PARQUE EÓLICO REPOTENCIACIÓN MONTES DE CIERZO I Y SU INFRAESTRUCTURA DE EVACUACIÓN

RESUMEN MODIFICACIONES TRAS LA DECLARACIÓN DE IMPACTO AMBIENTAL

Eólica Montes
de Cierzo

Enero 2023

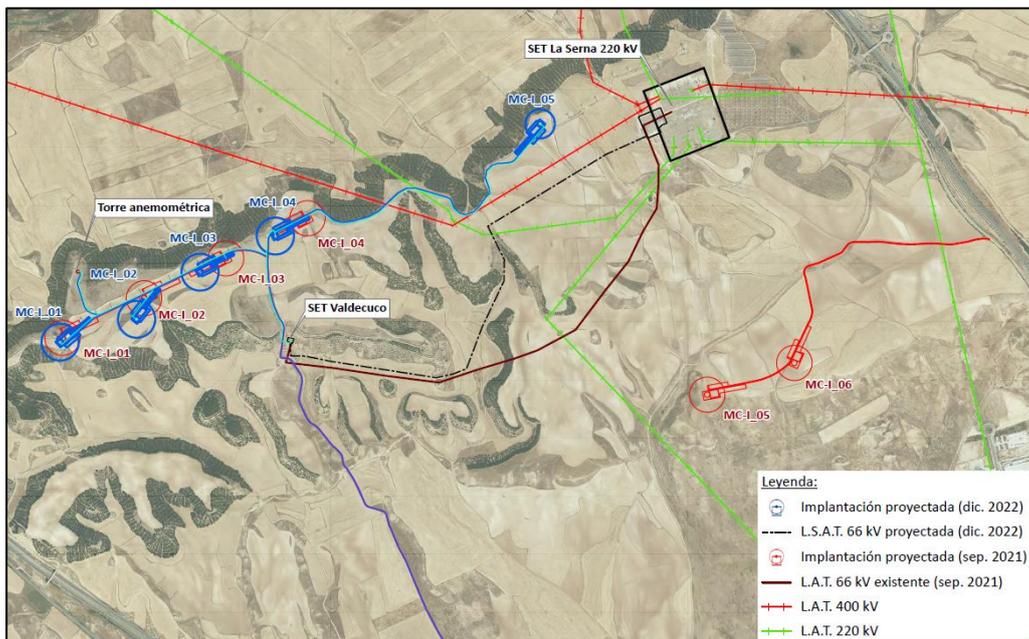
- Se propone una nueva ubicación del aerogenerador MCI-05 tras la supresión por la DIA de las ubicaciones propuestas anteriormente de los aerogeneradores MCI-05 y MCI-06. Tal y como se indica en la Resolución, el proyecto de repotenciación debe restringirse a la alineación existente. Además, las posiciones inicialmente propuestas para los aerogeneradores MCI-05 y MCI-06 se encuentran en una zona no apta para nuevos desarrollos eólicos como se establece en el Plan Energético de Navarra PEN 2030 debido a su ubicación en un Área de Interés para la Conservación de la Avifauna Esteparia. Bajo estas premisas, se propone una nueva ubicación para el aerogenerador MCI-05 en una de las alineaciones ya existentes del parque eólico "Montes del Cierzo I", donde se propone instalar un aerogenerador de dimensiones más reducidas para disminuir su afección a la vegetación cercana.

- Asimismo, debido a la proximidad del aerogenerador MCI-04 a una línea aérea de alta tensión 400 kV, propiedad de Red Eléctrica de España (en adelante "REE"), y a fin de que se cumplan las distancias mínimas exigidas entre líneas eléctricas y aerogeneradores según lo establecido en el Real Decreto 223/2008, de 15 de febrero, por el que se aprueban el Reglamento sobre condiciones técnicas y garantías de seguridad de líneas eléctricas de alta tensión y sus instrucciones técnicas complementarias ITC-LAT 01 a 09, y en concreto, en el apartado 5.12.4. *Proximidad a parques eólico* de la ITC - LAT 07, se han desplazado los aerogeneradores MCI-01 a MCI-04, entre 80 y 170 metros en dirección noroeste respecto de la propuesta original tramitada en la Declaración de Impacto Ambiental, pero reubicándose en posiciones muy cercanas a las originales y con características ambientales y constructivas similares. Se considera por tanto como un cambio no significativo y cuyas posiciones no tienen valores ambientales que determinen potenciales impactos asociados o aumento de los impactos determinados en el Estudio de Impacto Ambiental Original y DIA emitida, por lo que se consideran posiciones cubiertas por la actual DIA.

En la siguiente tabla se muestra la comparativa entre las coordenadas de los aerogeneradores presentados en septiembre de 2021 y las propuestas actualmente:

Implantación septiembre 2021			Implantación enero 2023		
AG	X	Y	AG	X	Y
MCI-01	607.320	4.660.415	MCI-01	607.308	4.660.394
MCI-02	607.697	4.660.599	MCI-02	607.662	4.660.501
MCI-03	608.076	4.660.785	MCI-03	607.955	4.660.720
MCI-04	608.452	4.660.972	MCI-04	608.304	4.660.889
MCI-05	610.300	4.660.150	MCI-05	609.528	4.661.412
MCI-06	610.703	4.660.298	Eliminado

En la imagen se muestra el cambio en las implantaciones de los aerogeneradores MCI-01 a MC-04 motivado por la afección a la línea eléctrica de REE:
